***PARERE IN MERITO ALLA SICUREZZA DELLA CIMINIERA"EX
FELTRIFICIO SCOTTI" AREA INDUSTRIALE SITA IN VIALE CESARE
BATTISTI N.44 - MONZA***

Torino, 09/11/2020

CIMINIERA EX FELTRIFICIO SCOTTI & C. - MONZA
PARERE IN MERITO ALLA SICUREZZA ED ALLE MODALITA' DI CONSOLIDAMENTO

Fig. 5 – Segni di dissesto presenti

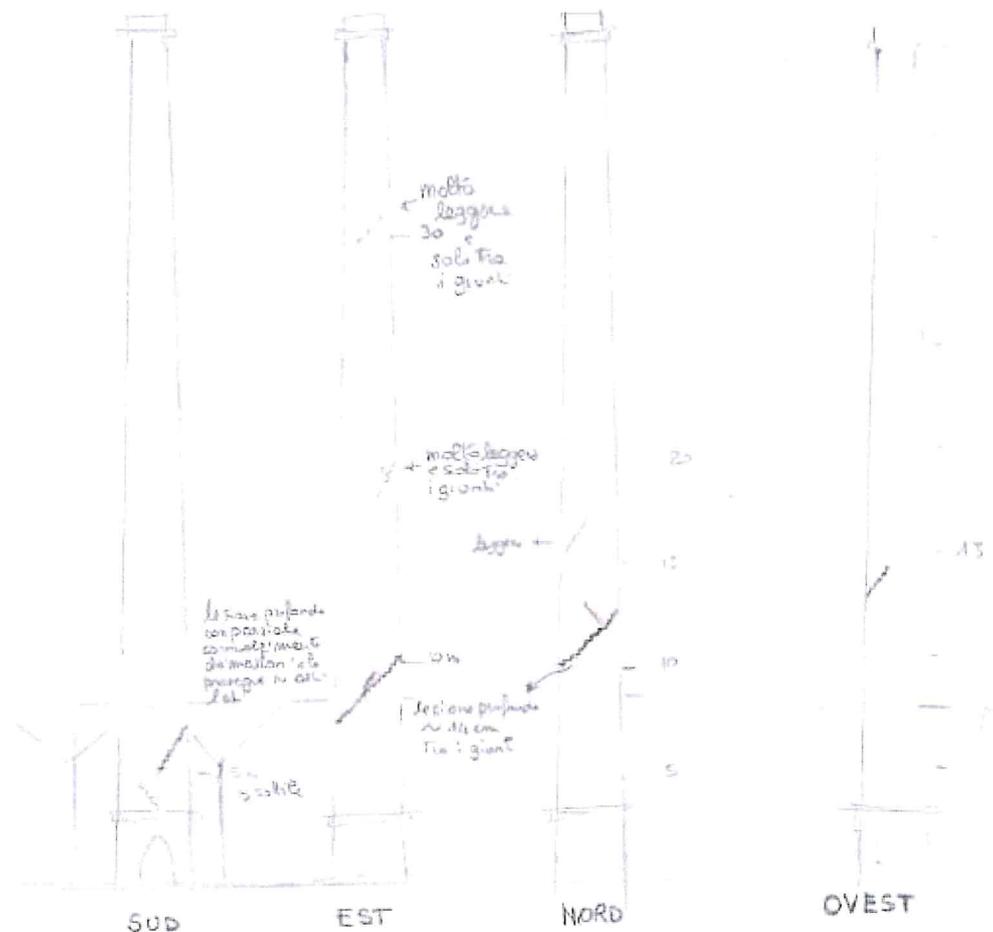
Nella situazione attuale la ciminiera presenta diversi segni di dissesto, alcuni risarciti in passato, in parte visibili nelle foto delle figure 2 e 3 e riportati schematicamente nella figura 5.

A conferma dell'esito delle analisi numeriche, l'osservazione dell'opera allo stato di fatto attuale evidenzia severe lesioni inclinate circa a 45° (rilievo sommario in figura 5) che testimoniano come, nella sua storia, **l'opera si è già trovata in situazione assai prossima a quella di crollo**, presumibilmente in occasione eventi meteorici intensi, e ne è rimasta significativamente danneggiata.

Fig. 6 – Riduzione a 16 m dell'altezza della ciminiera.

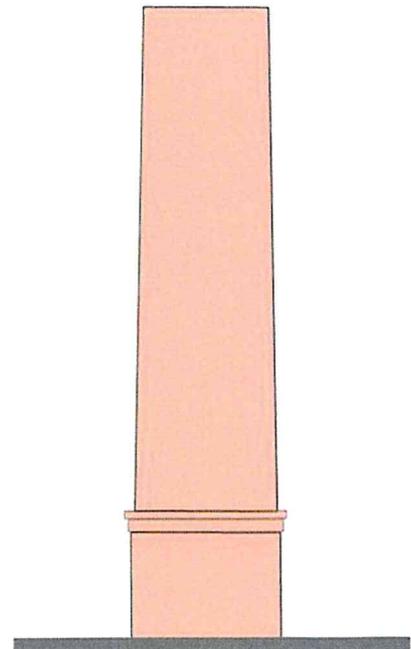
Per una stima preliminare si è operato con il foglio excel di seguito riportato, dal quale risulta che si ottiene una sufficiente sicurezza riducendo l'altezza a 16 m.

Una simulazione dell'aspetto della ciminiera con la riduzione in altezza proposta è riportata in figura 6.

Pertanto, a parere degli scriventi, risulta **indispensabile ed urgente eliminare l'attuale situazione di pericolo**. Ciò può essere ottenuto o con la **demolizione della ciminiera, o con una significativa riduzione della sua altezza**, tale da riportare il momento dovuto al vento all'interno del dominio di sicurezza. Operando in questo modo sarebbe garantita la sicurezza e si manterrebbe (parzialmente) la memoria del manufatto originale, anche se l'aspetto architettonico sarebbe non consueto in quanto diventerebbe un elemento "tozzo" non caratteristico per le strutture di specie.
